改善箇所説明図(2)

車両後方からカバーを開けて見た図

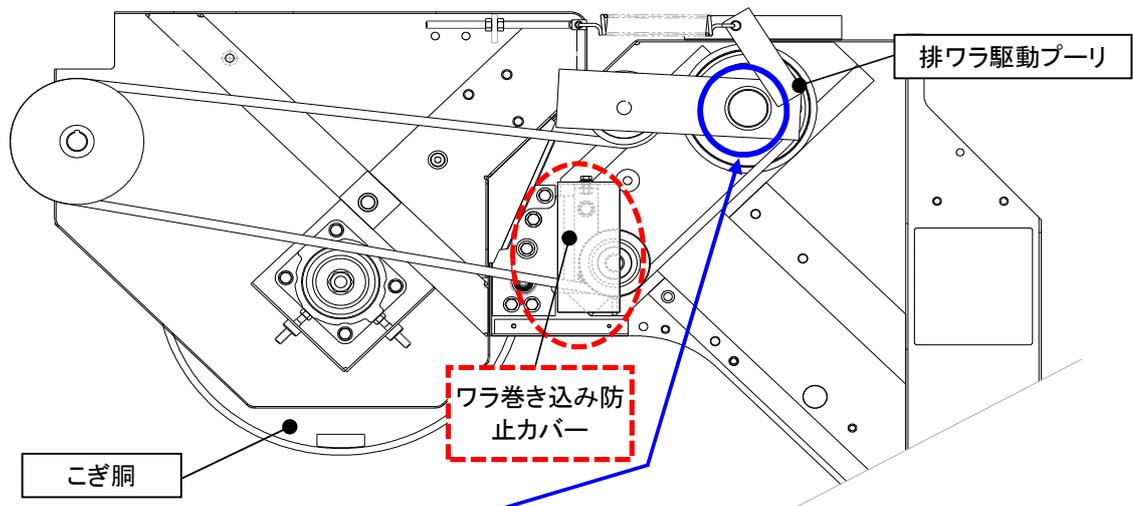
基準不適合発生箇所

刈取脱穀作業車の脱穀機において、脱穀後のワラを排出する装置の設計が不適切なため、駆動プーリ部にワラが巻き付くことがある。そのため、そのままの状態で使用を続けると、駆動ベルトの摩擦熱により巻き付いたワラが発火するおそれがある。

注)  印は追加部品を示す。

改善の内容： 全車両、ワラ巻き込み防止カバーを追加する。
